ALPS処理水希釈放出設備及び関連施設の新設について（案）

2022年2月22日

1. ALPS処理水の海洋放出設備の申請内容等に係る主要な論点※1

2. 審査会合における主な指摘事項※2等に対する回答

3. 循環攪拌実証試験の結果（サンプリング結果）

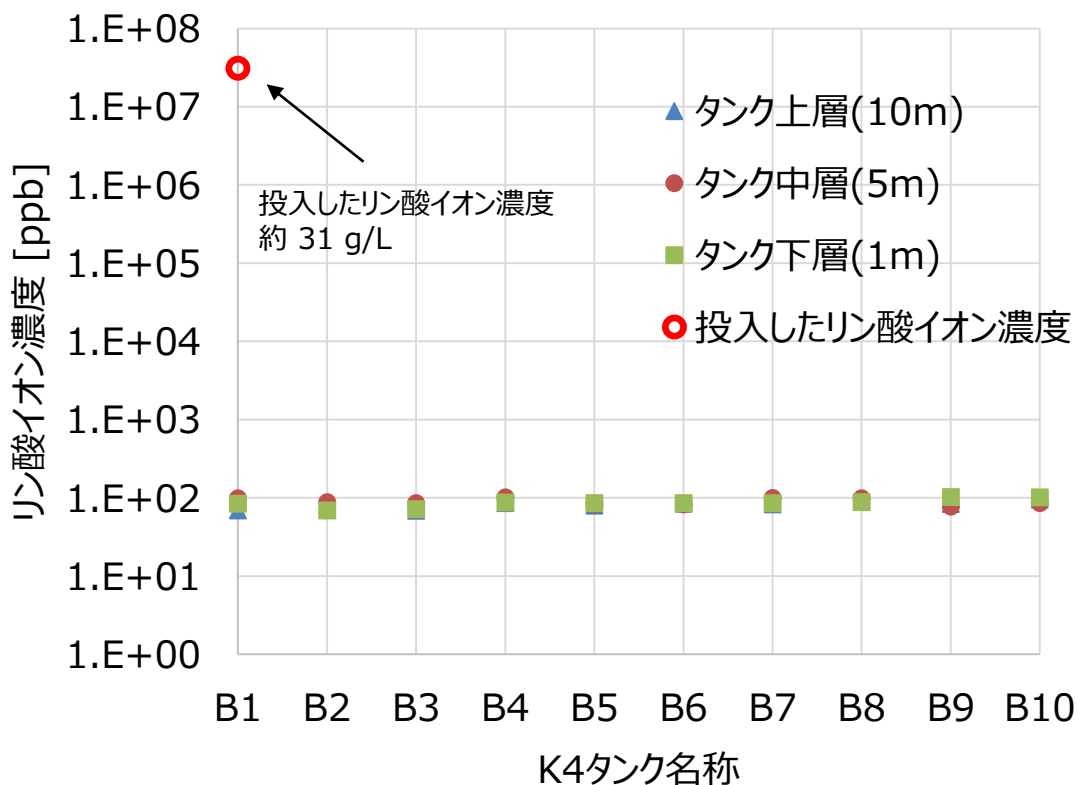
- 海洋放出前のK4エリアタンク内ALPS処理水の放射能濃度を均質化するための方法及びその妥当性を説明すること。

- 循環攪拌実証試験では、K4-B6タンクへ投入した第三リン酸ナトリウム溶液約23.7Lに含まれるリン酸イオン濃度は約31g/Lであり、K4-B群タンク（約9168.7m³）で希釈されたときのリン酸イオン濃度の理論値は約80ppb。
- 仮設循環ポンプ起動後約65時間（タンク水量が1巡する時間※）が経過した以降では、サンプルに含まれるリン酸イオン濃度の平均は80ppb（試験開始72h以降のデータの平均値。標準偏差は5ppb）、起動後約130時間（タンク水量が2巡する時間※）が経過した以降では、リン酸イオン濃度の平均は84.5ppb。

※：試験時に計測した仮設循環ポンプの最小流量142m³/h、タンク水量9168.7m³により保守的に評価

①-1. 測定・確認用タンクの残水の影響

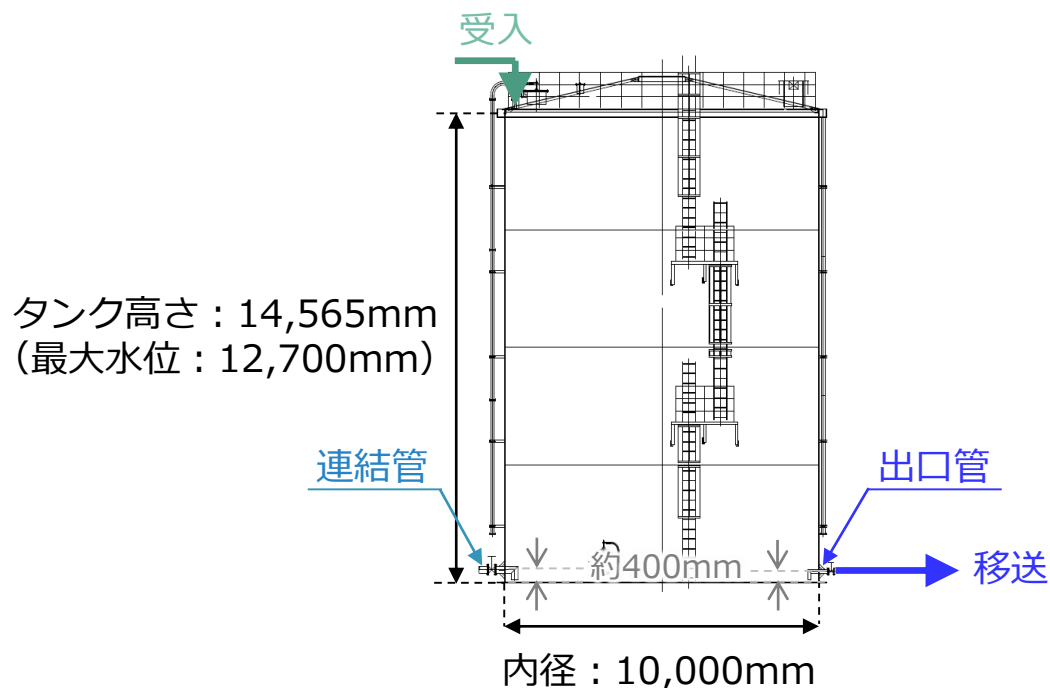
- 沈降性の放射性物質がタンク内に存在する場合には、タンクのローテーションの度に累積していくおそれがあることから、受入れ用タンクとしてALPS処理水を受け入れる際には、放出用タンクの残水部分の影響についても考慮すること。

- ALPS処理水の海洋放出における運用では、測定・確認用タンクの出口管・連結管以下の水を払い出すことが出来ないため、元々貯留していたALPS処理水が残った状態で、新しいALPS処理水を受け入れる計画。
- そのため、これらのALPS処理水を均一化するために、循環攪拌運転の時間は、先の実証試験の結果（タンク水量の1巡以降に代表的な試料が採取可能）から、余裕を見た時間を設定する。
- また、念のため、沈降性の物質の存在も考慮して、放出工程では攪拌機器を運転し、残水部分に沈降性の物質が蓄積しないような運転についても検討する。

②-3. 緊急停止について

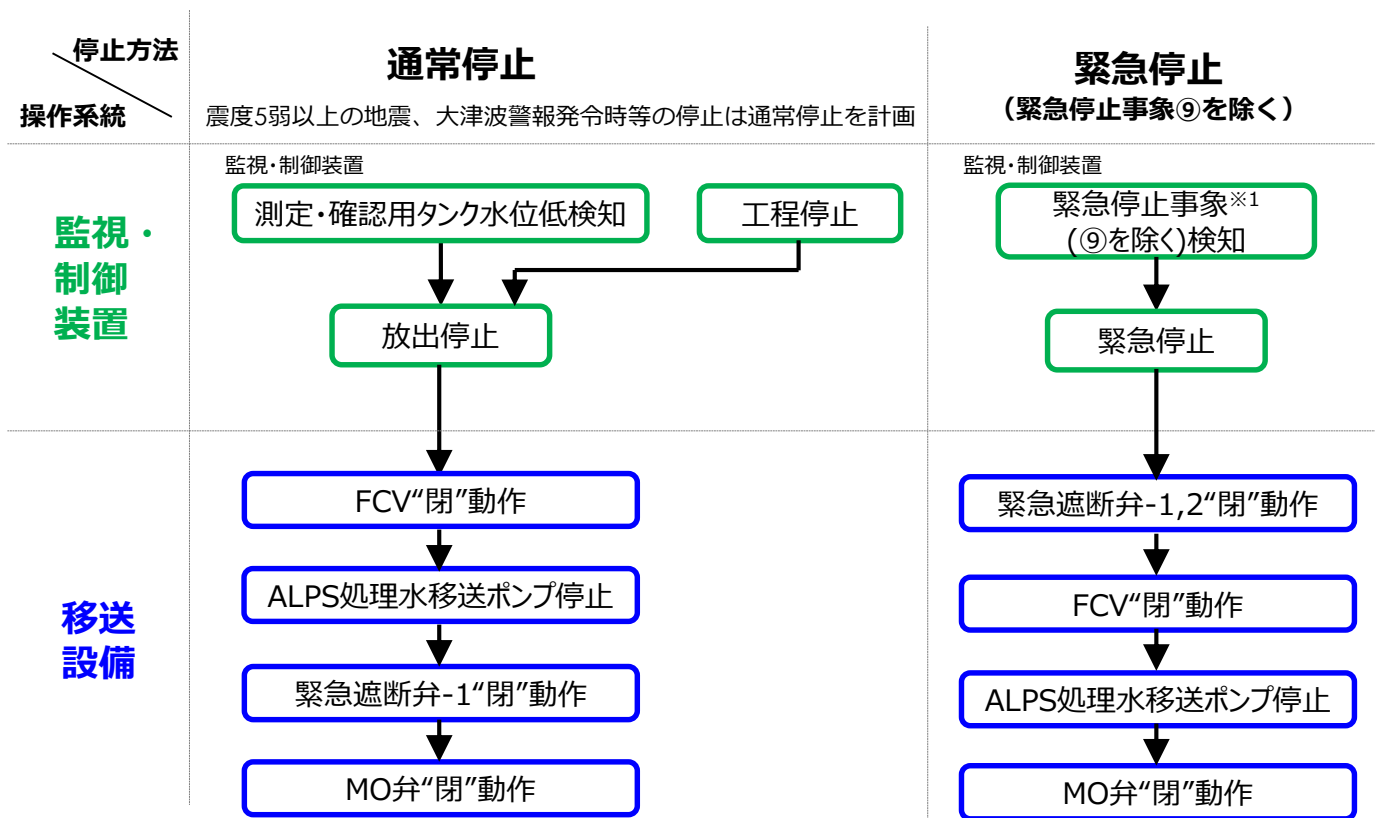
- 通常運転時において緊急遮断弁の動作が必要となった場合に、その他の設備の操作の有無を説明すること。また、通常停止と、緊急停止場合における停止操作の内容の違いを説明するとともに、前者の緊急遮断弁については、その役割と個数の設定根拠等を明確に示すこと。

- ALPS処理水の放出操作では通常停止する場合の他に、通常運転から逸脱するような異常を検知した場合に、緊急停止させる場合もある。
- 通常停止、緊急停止のいずれの場合においても、概ね同様の設備の停止・動作指令が入る計画。
(緊急遮断弁-2のみ異なるが、緊急遮断弁-2は、緊急停止や点検時以外、動作させない計画)
- いずれの設備停止についても、監視・制御装置が設備の状態を検知することによって、設備を停止させる設計となっている。

緊急停止事象のうち、「⑨緊急遮断弁盤両系通信異常」については、通常停止と同様の設備動作となる。

【参考】測定・確認設備の運用手順について

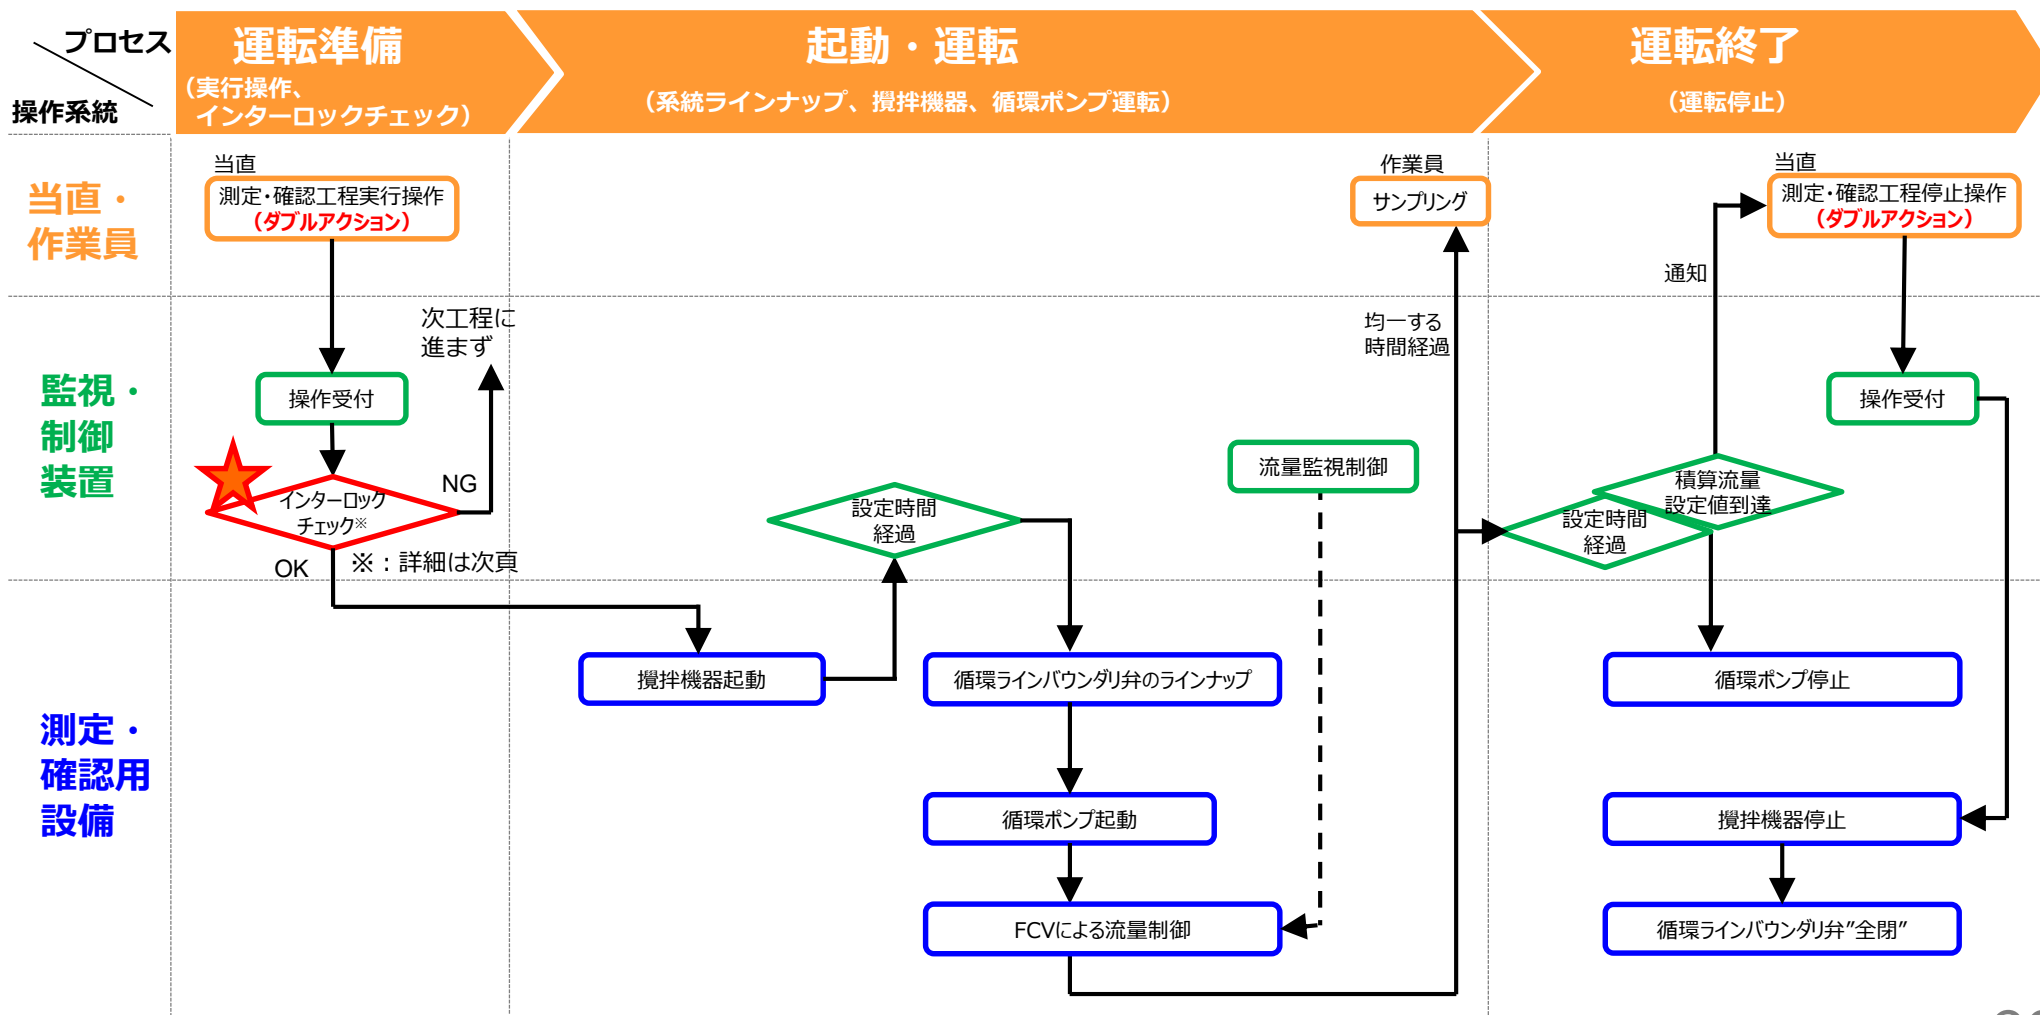
- 監視・制御装置へのトリチウム濃度の登録操作の頻度や人の手が介在する範囲を明確に示すこと。また、人の手が介在しない部分についてはブラックボックス化することによりエラーに気づかない別のリスクを持ち込む可能性があることから、全体を俯瞰し、どこでどのようなエラーが起こりうるのかを確認した上で、どのように押さえていくのかを示すこと。さらに、エラーの発生が考えられる箇所のうち、数箇所については、インターロック等による誤操作防止対策を講じるとした理由を説明すること。

- 測定・確認用設備での運用手順は以下の通り。
 - 測定・確認工程では、対象タンク群を選択し、実行操作することで、以降は自動動作する設計。
 - タンク群同士の混水・誤放出が無いよう、監視・制御装置は選択タンク群以外が測定・確認工程でないこと、バウンダリ弁が全閉であることをチェックするインターロックを設置。

⑤- 2 . ALPS処理水流量の管理

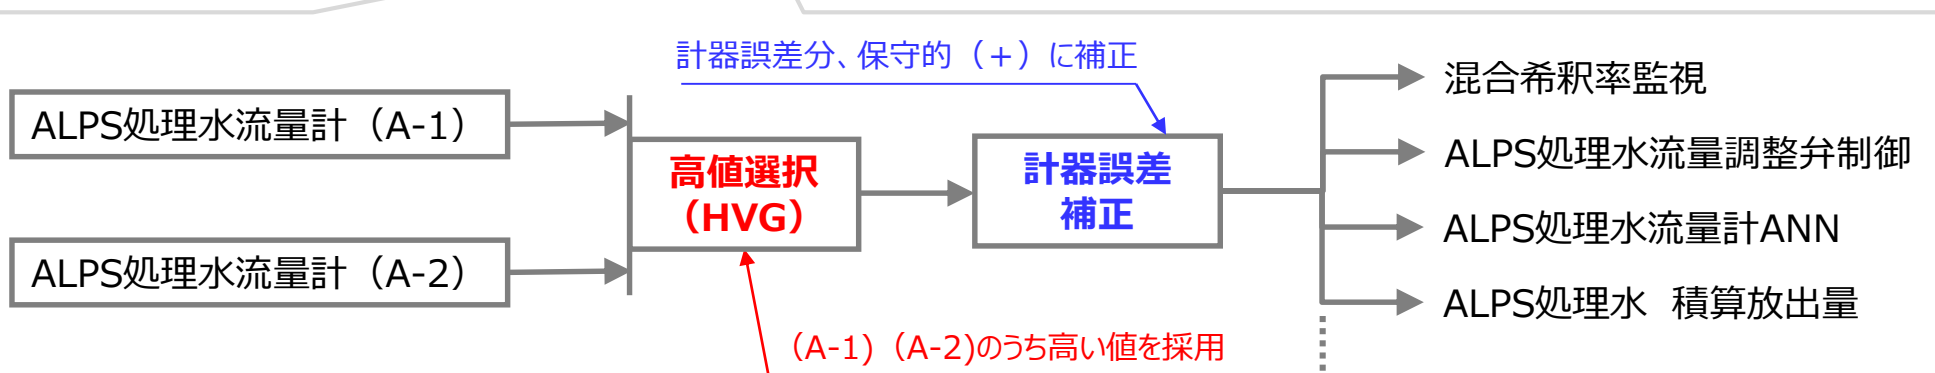
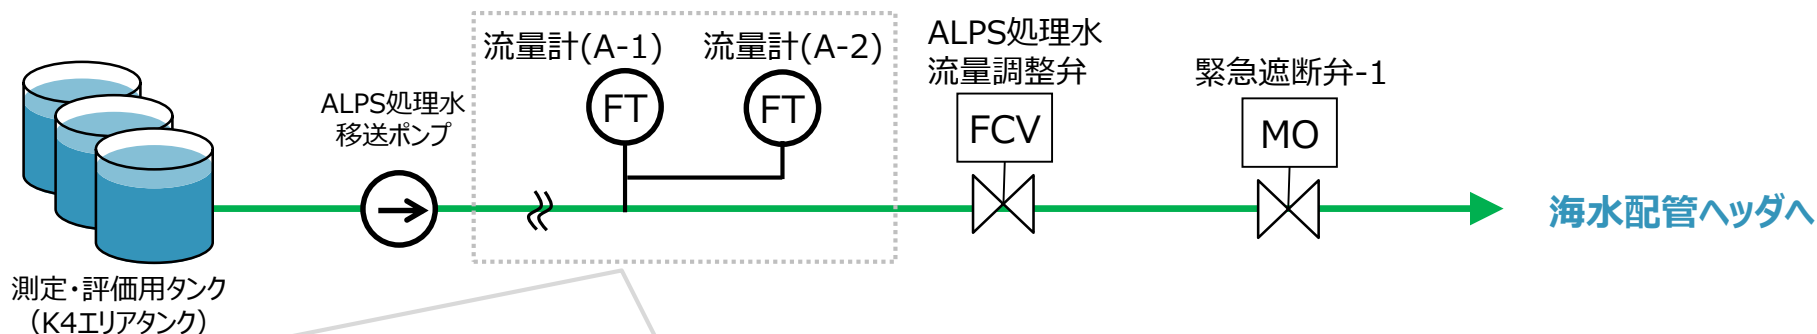
- 不具合発生時の設備等の妥当性評価の結果を踏まえて、ALPS処理水流量計を2重化しているが、両系の指示値の差に一定以上の開きが生じたことをもって異常であると判断する際に、流量計のゆらぎを考慮してどのように異常値を設定するのかについて、考え方とあわせて説明すること。

- 移送設備ではALPS処理水移送ポンプ、流量計、ALPS処理水流量調整弁を設置し、移送時には常時流量を監視する設計としている。なお、流量計は機器の単一故障等が発生した場合においても、流量が正しく測定できるよう多重化を行う。
- 多重化された流量計を採用するにあたり、混合希釈率の監視やALPS処理水流量調整弁の制御では測定値のうち安全側の測定値を採用することに加え、計器誤差を見込んだ測定値にて監視・制御を行う。また、二重化した流量計は各々の流量を相互に監視し、計器誤差以上の偏差が発生した場合に異常と判断し警報を発生させる設計とする。
- 流量計には、設定した希釈倍率に応じた上限流量を設定し、上限に達した場合に警報を発生させる他、流量計が故障した場合は警報等を発生させるなど、異常の早期検知が可能な設計とする。

⑤-4. ALPS処理水の海水への混合希釈率の監視 (2/2) TEPCO

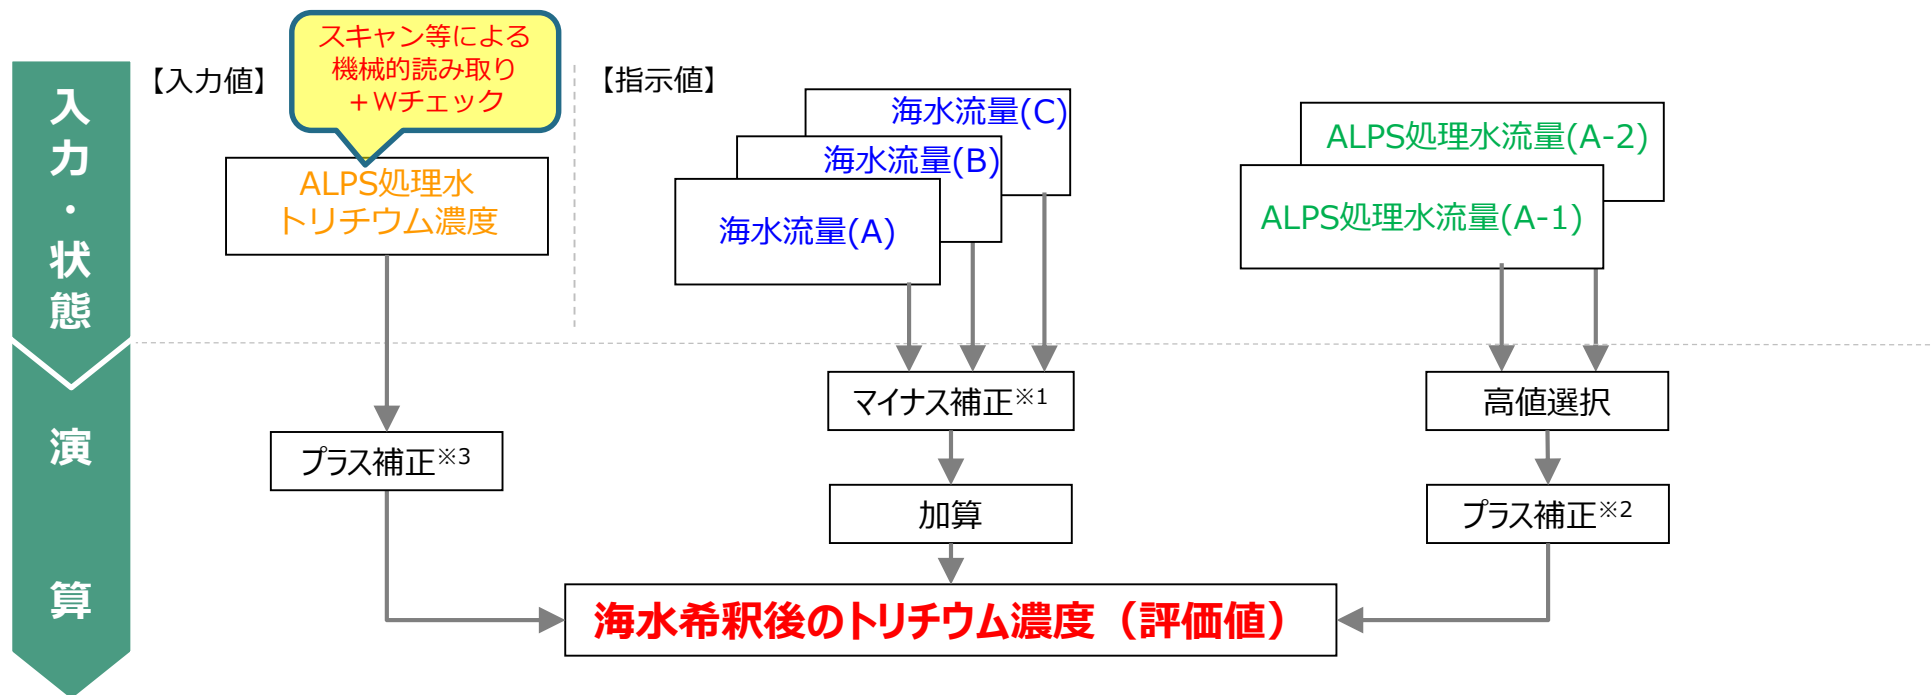
- 海水で希釈した後のリアルタイムでのトリチウム濃度の確認は、希釈水量と処理水量の比率で計算することとなり、流量測定の信頼性が重要であることから、どのような設計思想にすべきかを含めて、具体的な設備設計を示すこと。
- ALPS処理水流量計と海水流量計の誤差等を示すとともに、それらを踏まえてどのように希釈海中のトリチウム濃度を設定するのか説明すること。

- 海水希釈後のトリチウム濃度の評価の詳細は下記の通り。
- ALPS処理水流量、海水流量の計器誤差並びに分析による不確かさを考慮して、監視・制御装置内で演算して評価する。

※1 計器の誤差による非安全側（実流量が指示値より低い）を想定し、計器誤差分（2.1%FS）を補正
 ※2 計器の誤差による非安全側（実流量が指示値より高い）を想定し、計器誤差分（2.1%FS）を補正
 ※3 分析の不確かさによる非安全側（実濃度が分析値より高い）を想定し、不確かさ分（【暫定】10%）を補正
